Memorando
DSH-397-2023

Asunto: Respuesta al memorando – DEEIA-0283-2504-2023

INFORME TÉCNICO-061 -2023

Evaluación del EsIA del proyecto denominado
**“Estudio, Diseño, Construcción y Financiamiento del Viaducto
Vehicular y Paso a Desnivel con sus Accesos a la Autopista
Panamá – Colón y 4 Retornos a Nivel Sobre la Ave. Boyd Roosevelt
(Carretera Transistmica)”**

Localización Regional

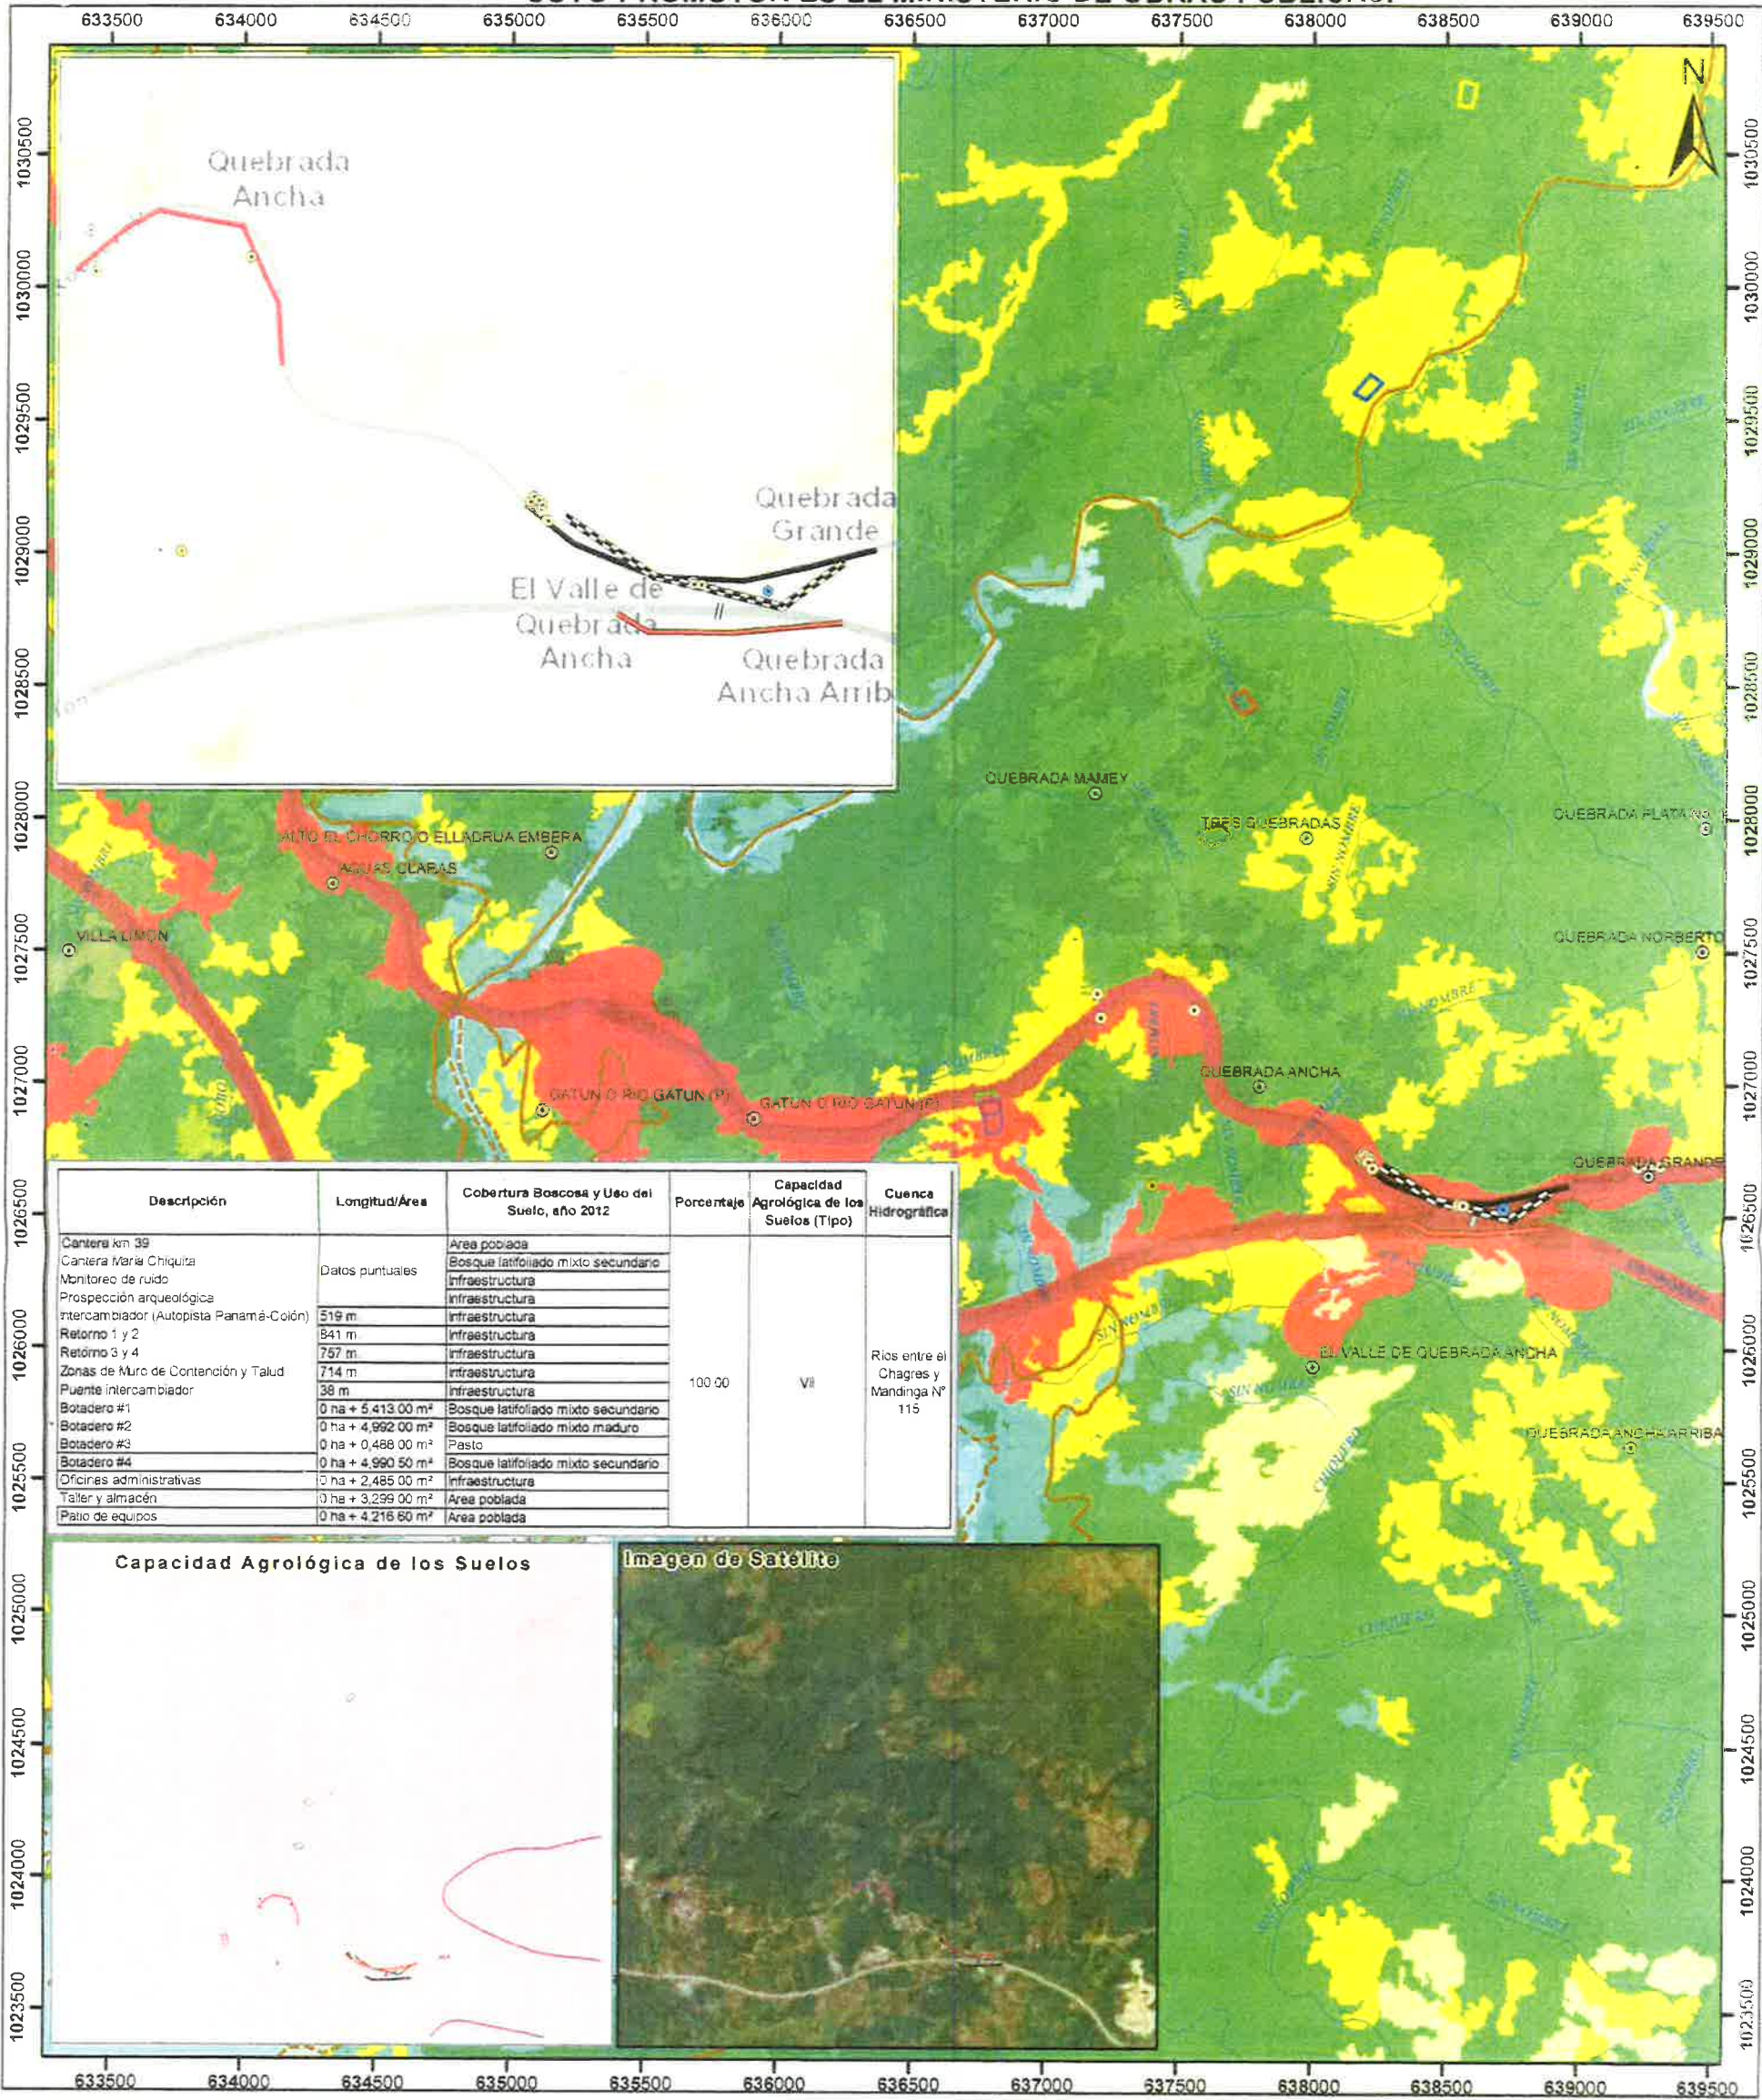
- Según lo señalado en el EsIA no se cuenta con cuerpos de agua dentro del área de ejecución del proyecto, sin embargo en las verificación en SIG vemos fuentes hídricas dentro de área que cubrirá el proyecto.
- Señalan que no se realizará obra dentro de ningún cuerpo de agua, pero que la empresa ha realizado un Análisis Hidrológico del área, además ha realizado un análisis de la hidrología para el cálculo de obras de drenaje transversal y longitudinal para las zonas antes mencionadas, pero en el mismo no describen las características generales de la cuenca hidrográfica involucrada.
- Mencionan que en el área donde se realizará dicho proyecto en la actualidad predominan tierras deforestadas, comercios, puente peatonal, bahía para buses y puente vehicular lo que nos indica la probabilidad de presentar en el área una alta tasa de deterioro de los recursos naturales ahí presentes.

En el lugar donde se pretende realizar la construcción viaductos y pasos a desnivel ya es un área muy impactada por efectos antropogénicos, por lo que no vemos nuevos impactos ambientales significativos según los criterios correspondientes a nuestra dirección, sin embargo el promotor debe presentar un nuevo informe, en donde se describan todos los cuerpos de aguas presente en el área de ejecución del proyecto.

- Al momento de iniciar la fase de remoción y estabilización de taludes de suelo el promotor debe contar con todas las obras de conservación de suelo y así mitigar la perdida de suelo y la contaminación de cuerpos de agua cercanos por las escorrentías en época de lluvias.
- El promotor debe presentar un estudio hidrológico donde se detallen los cuerpos de agua presente en el proyecto y sus mecanismos de protección de los mismos, además de presentar la caracterización de la cuenca hidrográfica dentro del proyecto.
- En todo momento en el proyecto debe contar con protocolos de control de contaminación de los cuerpos de agua y suelo que pueden estar expuesto al derrame de combustibles y aceites durante la operación, abastecimiento o mantenimiento de los equipos.
